ПЛИТЫ МОДЕЛЬНЫЕ СТАЛЬНЫЕ ДЛЯ ОПОК РАЗМЕРАМИ В СВЕТУ 800×700 мм НА ФОРМОВОЧНЫЕ ЛИТЕЙНЫЕ МАШИНЫ С ПОВОРОТОМ ПОЛУФОРМЫ БЕЗ ДОПРЕССОВКИ

ГОСТ 20113—74

Изменение № 1 ГОСТ 20113—74 Плиты модельные стальные для опок размерами в свету 800×700 мм на формовочные литейные машины с поворотом полуформы без допрессовки. Конструкция и размеры

Черт. 1

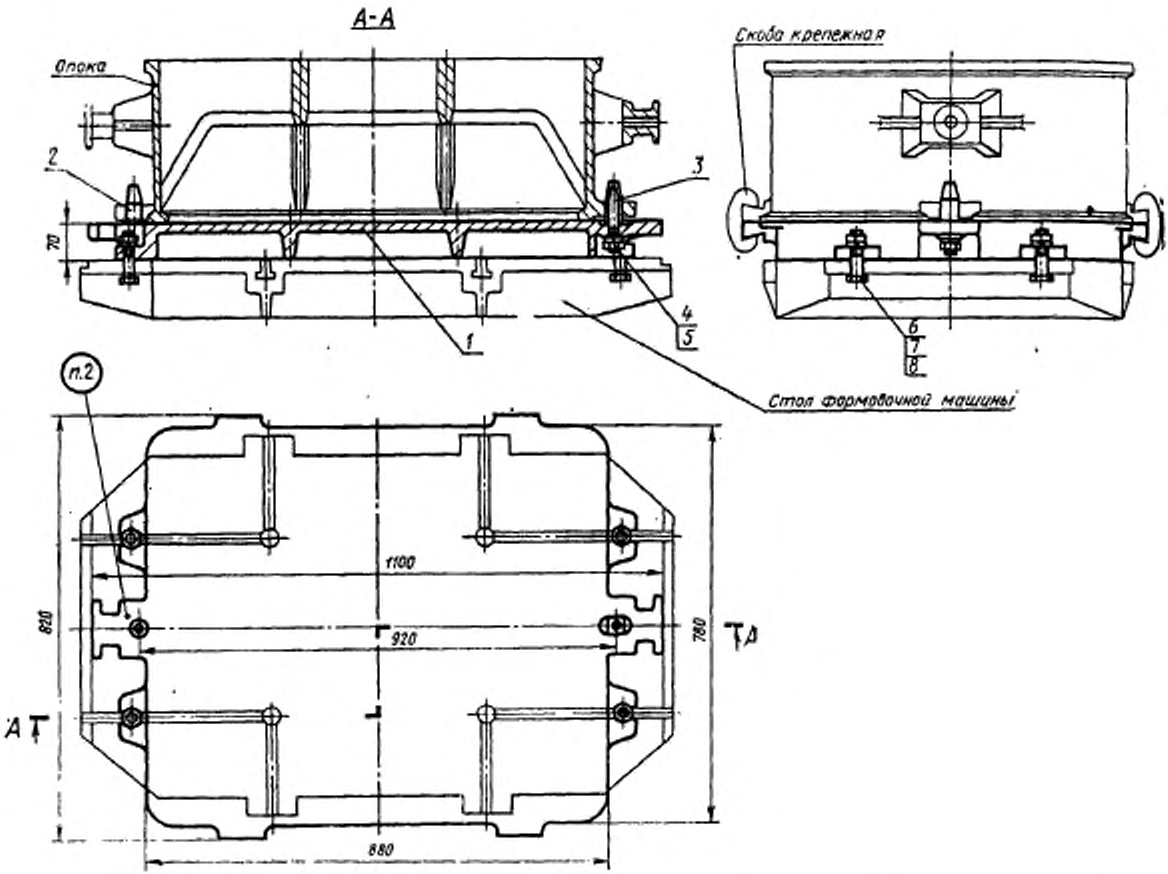
Пункт 1. Чертеж 1. Подрисуночная подпись. Заменить обозначение болта (поз. 7): М20×60.66.05 по ГОСТ 7808—70 на 7002—2581 по ГОСТ 13152—67.

Пункты 1, 3. Чертежи 1, 2. Заменить слова: «Теоретическая масса» на «Масса, не более».

Черт. 2

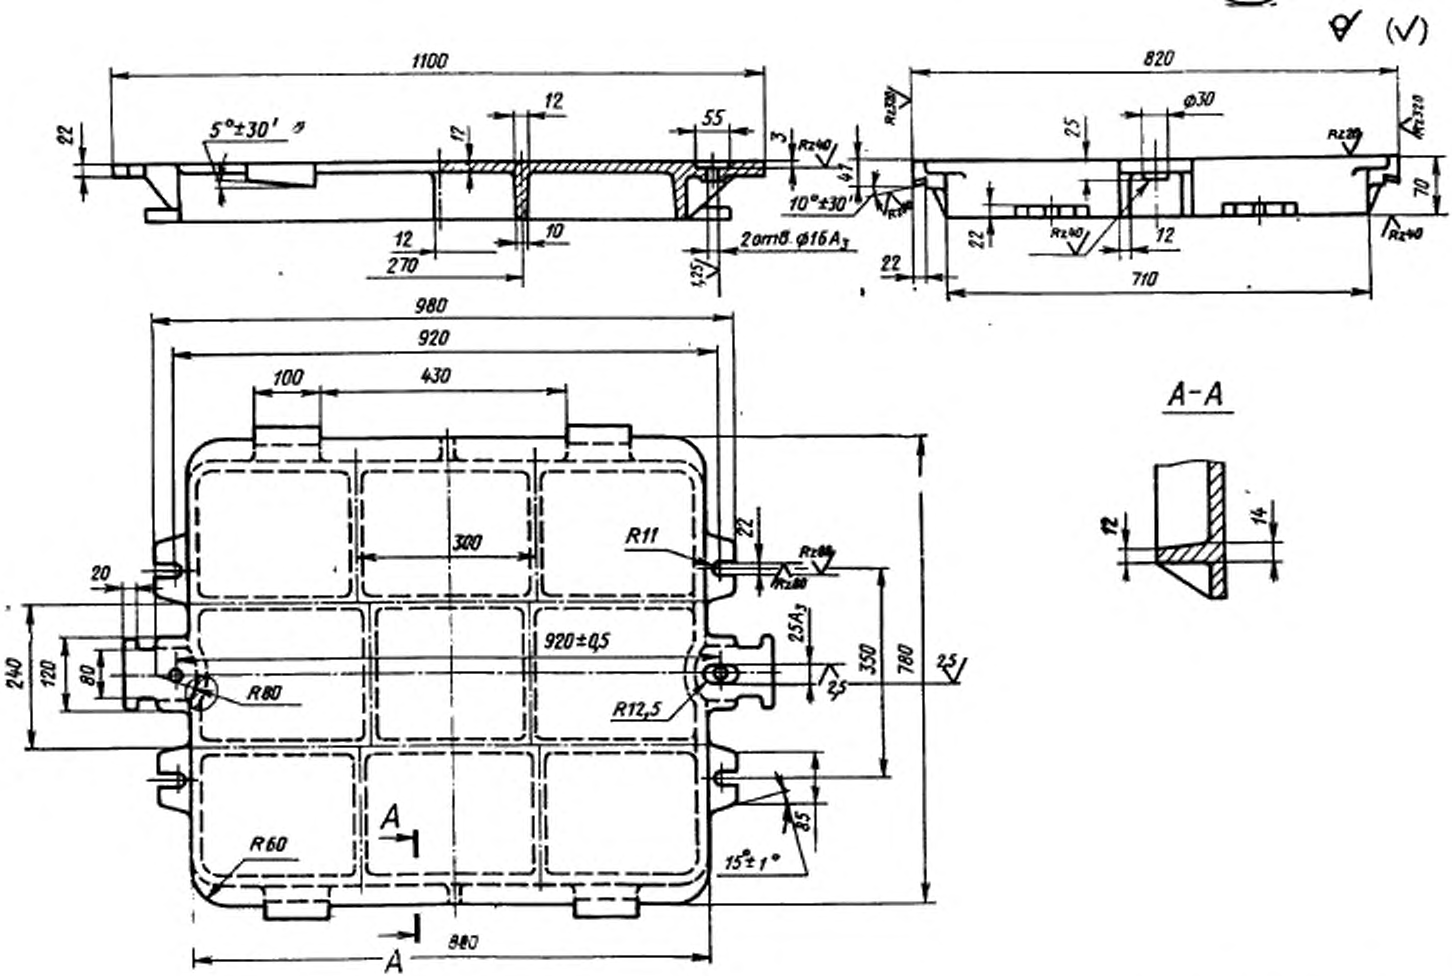
Пункт 3. Чертеж 2. Заменить обозначение: A_3 на H8.
